Service-Information 7SA513 /BB... /EE Firmwareupdate V3.31 durch EPROM-Tausch

Ab sofort ist die Firmware Version **V3.31** für den digitalen Abzweigschutz **7SA513** lieferbar.

Bild 1: Frontansicht 7SA513 nach öffnen der Fronttür (stark vereinfacht), Baugruppe (2) ----> DVH (Digitale Verarbeitung Höchstspannung)

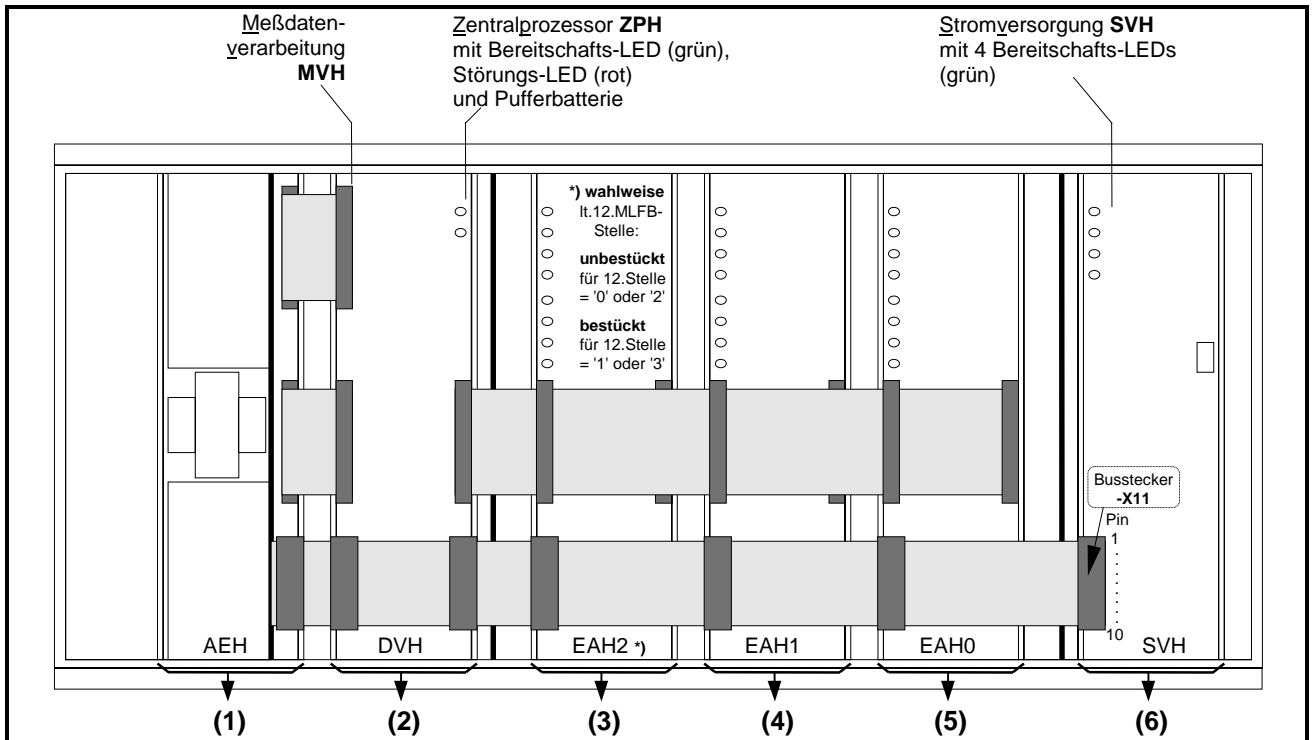
- Betroffen sind **nur** Geräte mit einer **DVH**-Baugruppe (s. Bild 1), die im **Ausgabestand 5** (oder höher) ausgeführt ist. Dieses ist werkseitig bei Geräten ab Entwicklungsstand /CD immer gegeben. Für Geräte bis Entwicklungsstand /CC ist der DVH-Ausgabestand (≥ 5) entscheidend und daher zu ermitteln (vgl. Punkt Nr. 8 der Umrüstanleitung)!

8. DVH-Baugruppe (Pos. (2), s. Bild 1) herausziehen und auf die EGB-Unterlage legen.

- EAH-Ausbau (binäre Ein/Ausgabe-Baugruppen, Pos. (3),(4) u. (5) in Bild 1): Werkseitig wird gemäß bestellter Gerätevariante die dazu entsprechende Geräte-MLFB eingespielt; diese softwaremäßig implementierte MLFB erscheint im Display. Die 12.MLFB-Stelle besagt dabei den EAH-Ausbau (z.B. 2 EAH- bzw. 3 EAH-Baugruppen). Bis Version V2.12 wurde die tatsächliche hardwaremäßig vorliegende EAH-Anzahl nicht von der Software überprüft. Mit den Versionen V2.2*/V3.** wird die Anzahl der gesteckten EAH-Baugruppen mit der, in der implementierten MLFB hinterlegten, verglichen. Bei Abweichung erfolgt Monitor-Einstieg (Gerätestörung).
Abhilfe: EAH-Anzahl (d.h. ohne/mit Baugruppe EAH2 in Pos. (3) lt. Bild 1) nur gemäß softwareseitig implementierter MLFB-Nummer. Dazu vor Firmware-Hochrüstung die MLFB-Nummer im Display (Adresse 0 bzw. 0000) notieren und Gerät auf tatsächliche EAH-Konfiguration überprüfen ggf. anpassen.

25.2 Busstecker **-X11** von der Stromversorgungsbaugruppe **SVH** abziehen (s. Bild 1).

25.3 An **Pin 2** (positiver Pol '+5V') und **Pin 5** (negativer Pol 'M5V') der nun freiliegenden X11-Stiftleiste der SVH-Baugruppe ein Digital-**Voltmeter** anschließen (Pin-Anordnung s. Bild 1).

Bild 2: DVH-Baugruppe, Sicht auf die MVH-Platine (Schwallseite)
Lage der Schrauben von Verbindungssäulen (C ,D ,E) und Steckermodul (A, B)

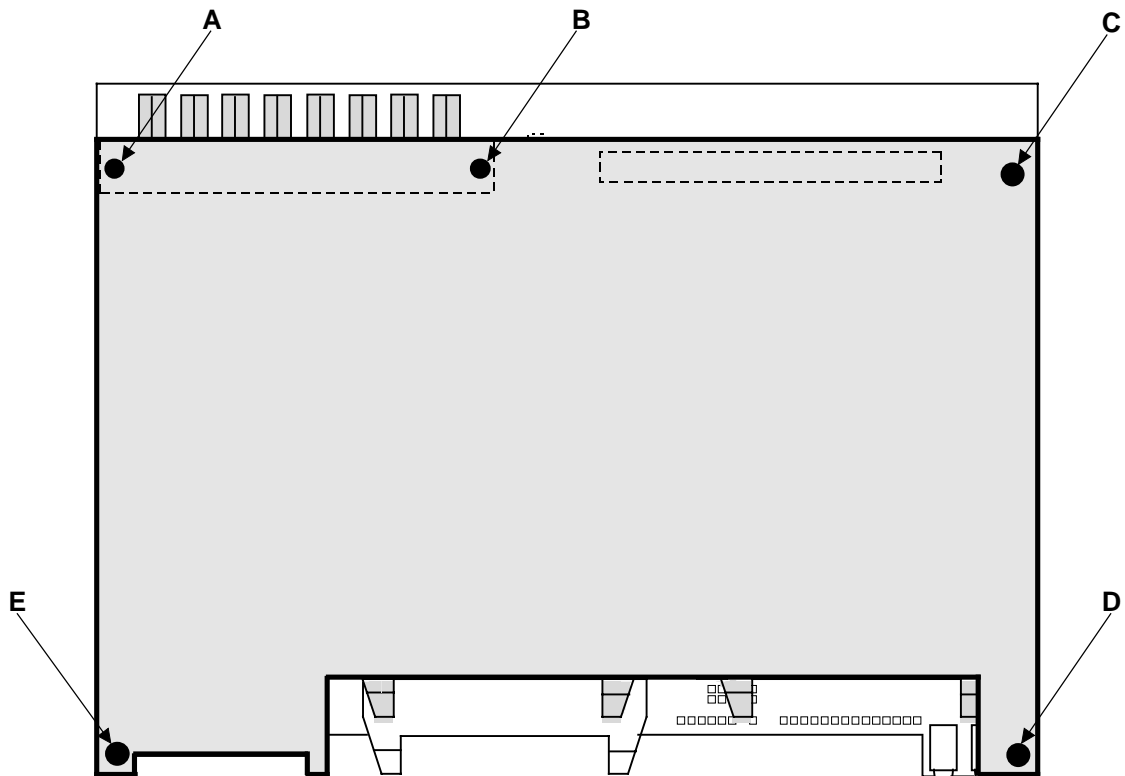
- Die DVH-Baugruppe mit der **ZPH**-Platine (die Teilbaugruppe der DVH mit der roten und grünen LED) nach **unten** auf die EGB-Unterlage legen.
- An der nun oben liegende Unterseite der **MVH**-Platine die Schrauben C, D u. E der 3 Verbindungssäulen sowie die beiden Schrauben A u. B des Steckermoduls entfernen (s. Bild 2).

Bild 3: DVH-Baugruppe aufgeklappt: ZPH- und MVH-Leiterplatte, Bauelementeseite

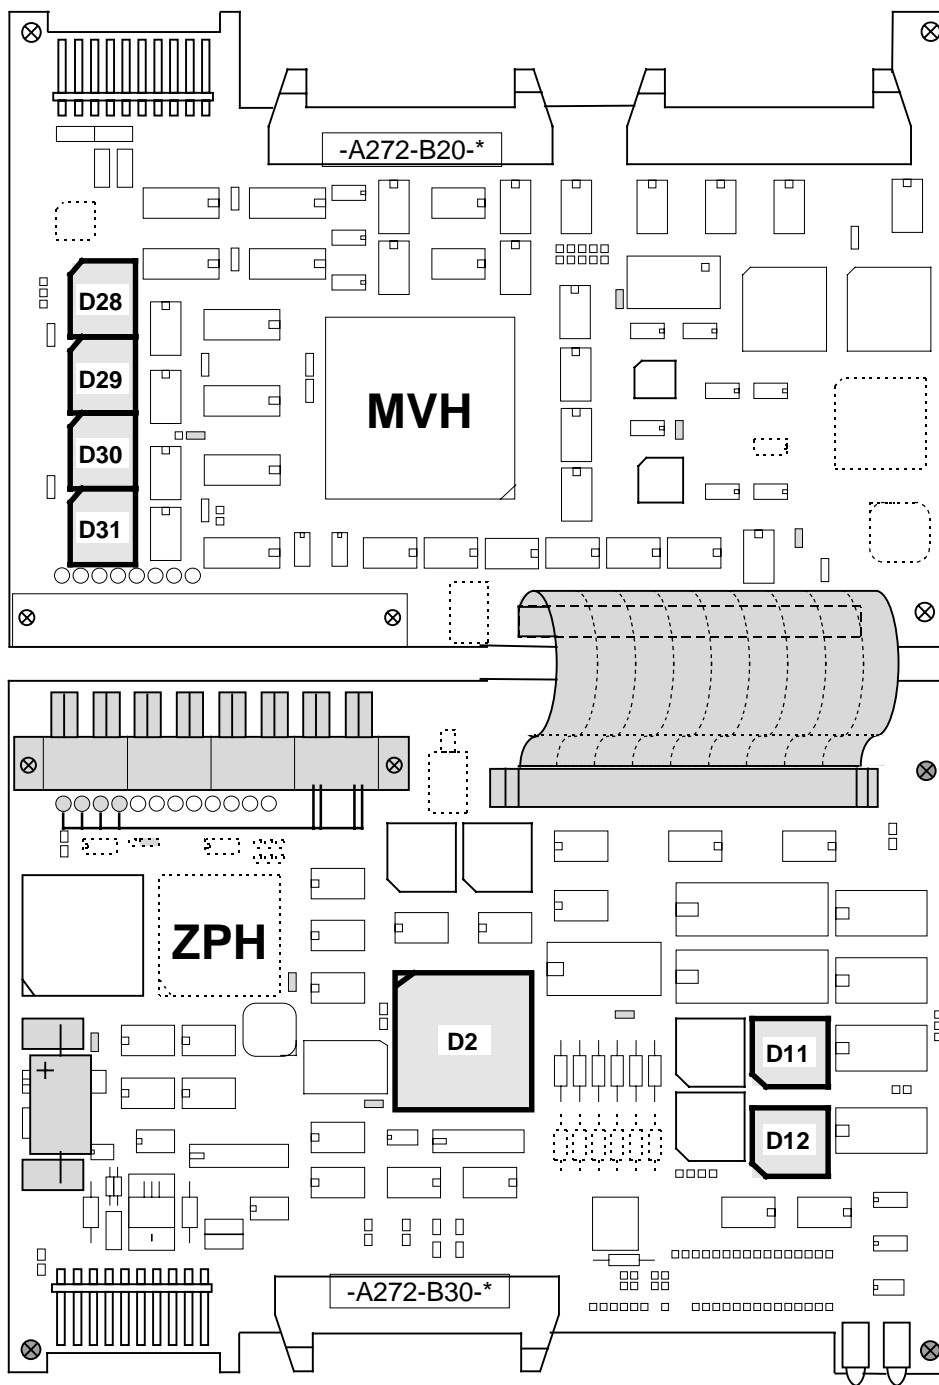
- Die beiden Teilmodule der DVH-Baugruppe auseinanderklappen, so daß sie nebeneinander zu liegen kommen (s. Bild 3).

10. Die bestückten EPROMs an den aufgeführten IC-Einbauplätzen mit dem beiliegendem PLCC-Ausziehwerkzeug aus dem Sockel herausziehen (Lage s. Bild 3):
- auf **ZPH** die EPROMs an den Einbauplätzen **D11** und **D12**
 - auf **MVH** die EPROMs an den Einbauplätzen **D28**, **D29**, **D30** und **D31**

11. Neugelieferte EPROMs, Beschriftung lt. nachfolgender Tabelle, vorsichtig in die entsprechenden Sockel auf ZPH und MVH einsetzen (s. Bild 3). Dabei ist unbedingt darauf zu achten, daß die IC-Markierung mit der Sockel-Markierung übereinstimmt.

Baugruppe (NR.)	IC-Einbauplatz	V3.31-EPROM beschriftet mit
ZPH (-A272-B30-*)	D11	P73509-B1-A191-2
	D12	P73509-B1-A192-2
MVH (-A272-B20-*)	D28	P73509-B1-A185-2
	D29	P73509-B1-A186-2
	D30	P73509-B1-A187-2
	D31	P73509-B1-A188-2
